川内原子力発電所1号炉、2号炉審査資料	
資料番号	TTS-030
提出年月日	2023年7月12日

## 川内原子力発電所 1号炉及び2号炉

標準応答スペクトルを考慮した地震動評価における  
模擬地震波の作成及び基準地震動の策定について

2023年7月12日  
九州電力株式会社

### ■ 乱数位相を用いた模擬地震波の作成結果（水平方向）

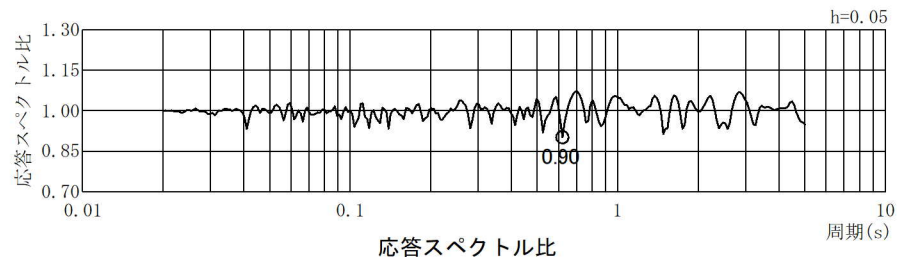
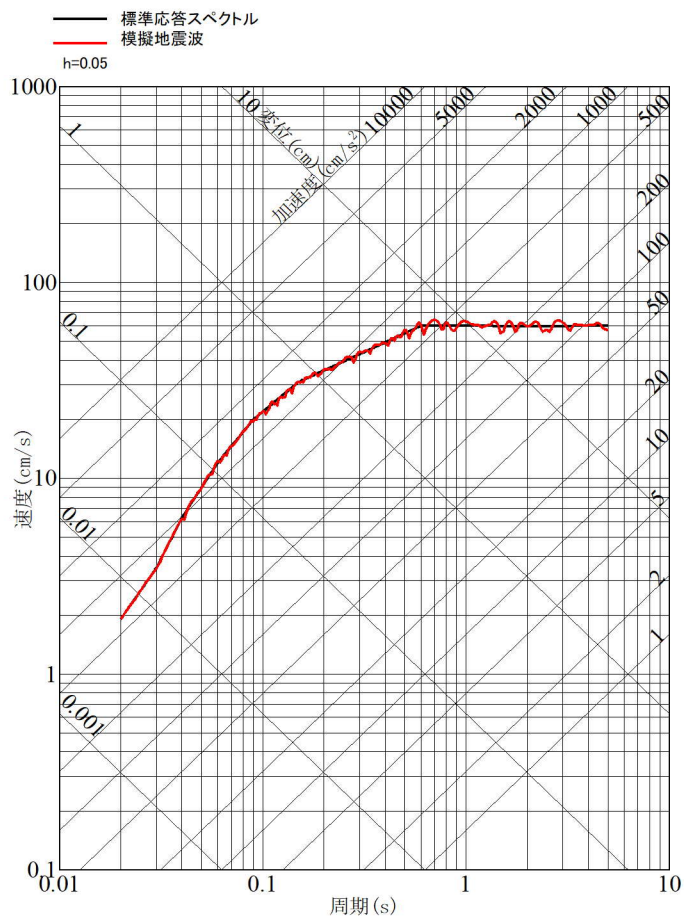
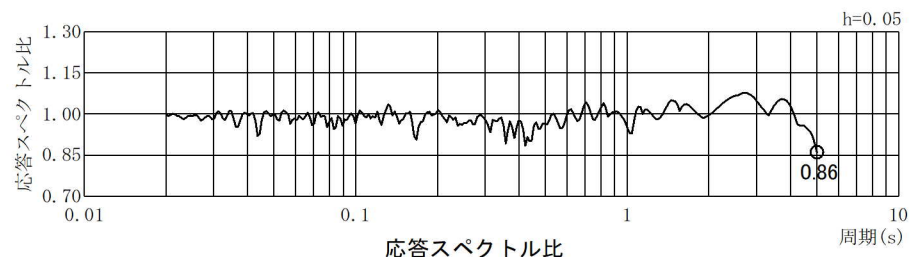
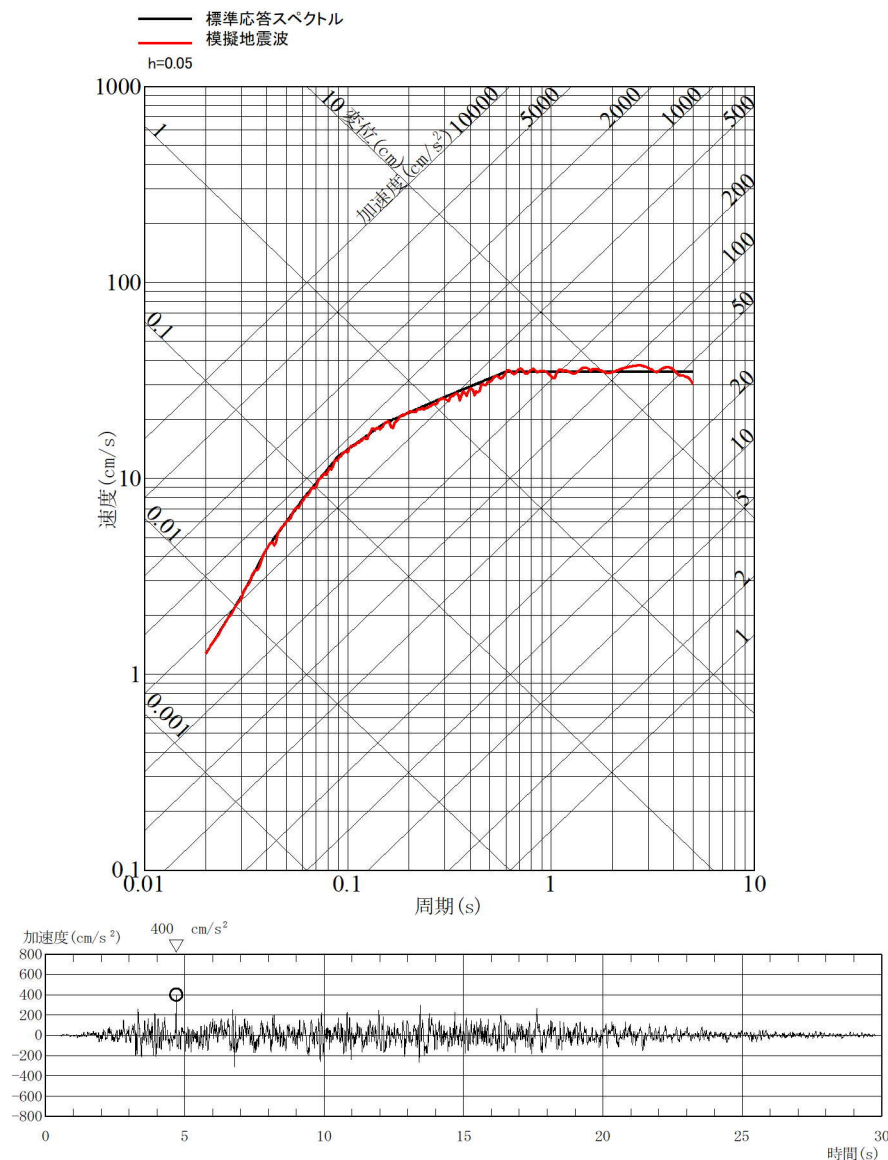
9	地震基盤相当面は、設置許可基準規則解釈別記2の定義に従い $V_s=2,200\text{m/s}$ 以上の層に設定すること。		第1057回会合にて説明
10	乱数位相を用いた模擬地震波の作成について、継続時間の設定を含め検討し、説明すること。		説明方針： 第1097回会合にて説明 コメント回答： 方針に基づく検討結果を 今回説明 (P11~P13)

- 第1097回審査会合において、乱数位相を用いた模擬地震波の作成については、Noda et al. (2002)による方法を採用することとし、継続時間が長めに設定されるよう保守的にM7.0として設定することを説明。(11頁)
- 今回、乱数位相を用いた模擬地震波の作成結果を説明。(12～13頁)

- 乱数位相を用いた模擬地震波の作成結果（水平方向）を以下に示す。
- 模擬地震波の標準応答スペクトルへの適合度が日本電気協会(2015)に記載された判定基準を満足することを確認した。

作成結果
①応答スペクトル比R(T)	0.90 ≥ 0.85
②SI比	1.00 ≥ 1.00

- 乱数位相を用いた模擬地震波の作成結果（鉛直方向）を以下に示す。
- 模擬地震波の標準応答スペクトルへの適合度が日本電気協会(2015)に記載された判定基準を満足することを確認した。

作成結果
①応答スペクトル比R(T)	0.86 ≥ 0.85
②SI比	1.01 ≥ 1.00

応答スペクトルの比(解放基盤表面/地震基盤相当面)

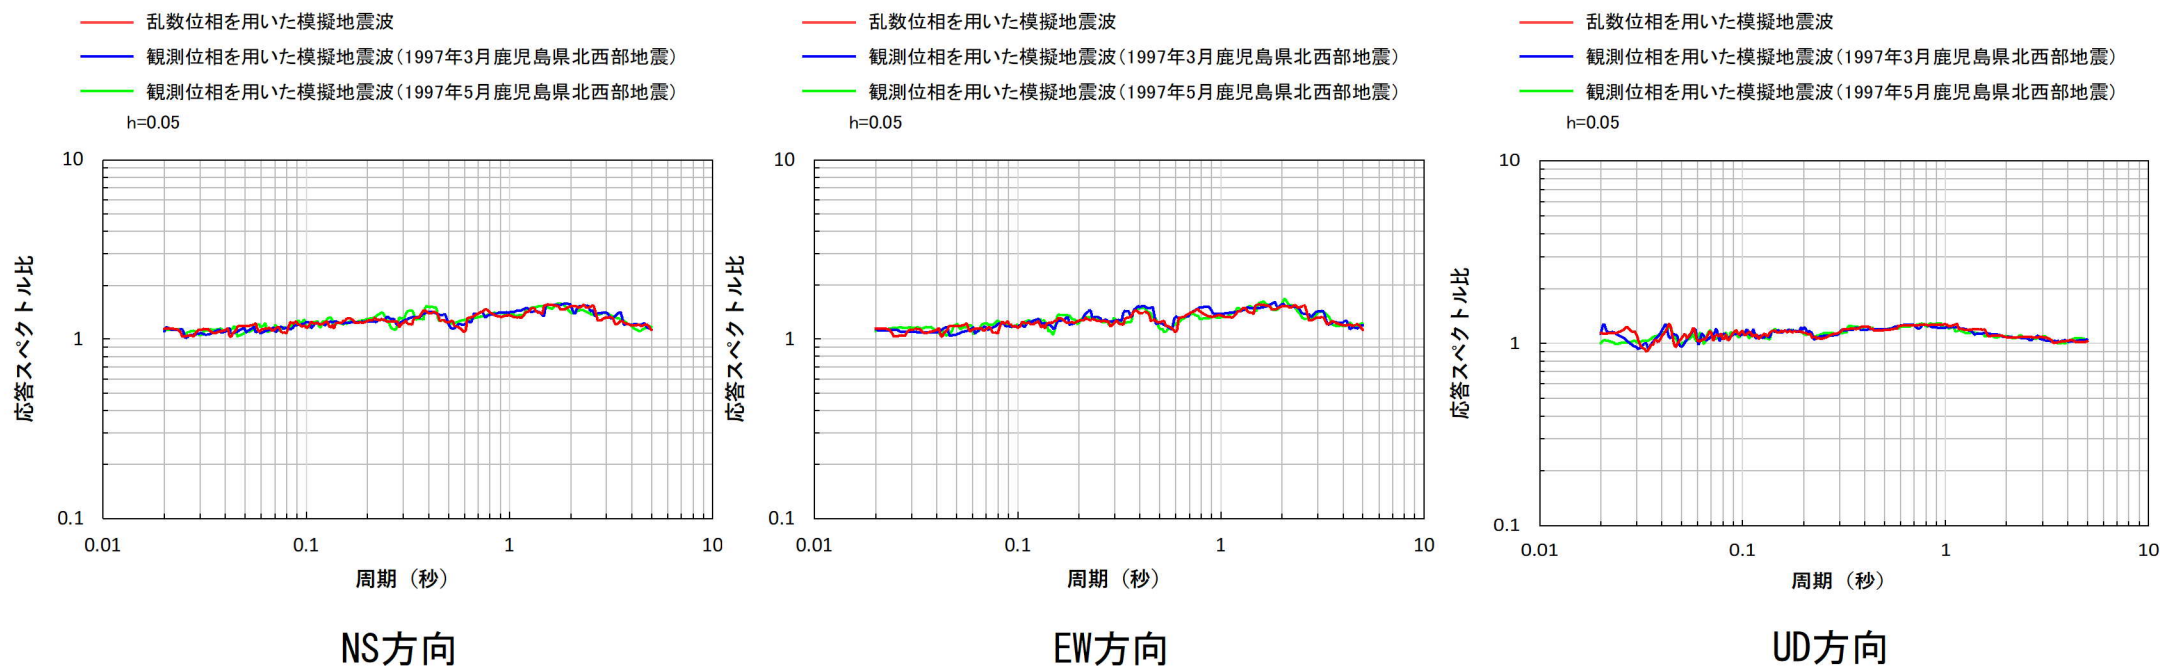
- 第1097回審査会合において、乱数位相を用いた模擬地震波及び観測位相を用いた模擬地震波について、解放基盤表面の地震波を作成し、時刻歴波形及び応答スペクトルについて比較・検討した上で、標準応答スペクトルを考慮した地震動評価に用いる模擬地震波を設定することを説明。(22頁)
- 今回、2つの方法による解放基盤表面の地震波について、時刻歴波形及び応答スペクトルについて比較・検討した結果、標準応答スペクトルを考慮した地震動評価には、乱数位相を用いた模擬地震波を用いることを説明。(23～27頁)

- 乱数位相を用いた模擬地震波及び観測位相を用いた模擬地震波について、地震基盤相当面における応答スペクトルに対する解放基盤表面における応答スペクトルの比を示す。
- 両者の応答スペクトル比は同程度であり、位相の違いによる影響がないことを確認。

- 乱数位相を用いた模擬地震波及び観測位相を用いた模擬地震波による解放基盤表面の地震波の比較結果を以下に示す。
- 比較の結果、時刻歴波形については、観測位相を用いた模擬地震波による解放基盤表面の地震波よりも乱数位相を用いた模擬地震波による解放基盤表面の地震波の方が最大加速度が大きく強震部の継続時間が長いこと、応答スペクトルについては、応答値の大きさ及び応答値の比の大きさともに、両者が同程度であることを確認した。
- 以上より、標準応答スペクトルを考慮した地震動評価においては、乱数位相を用いた模擬地震波を採用する。
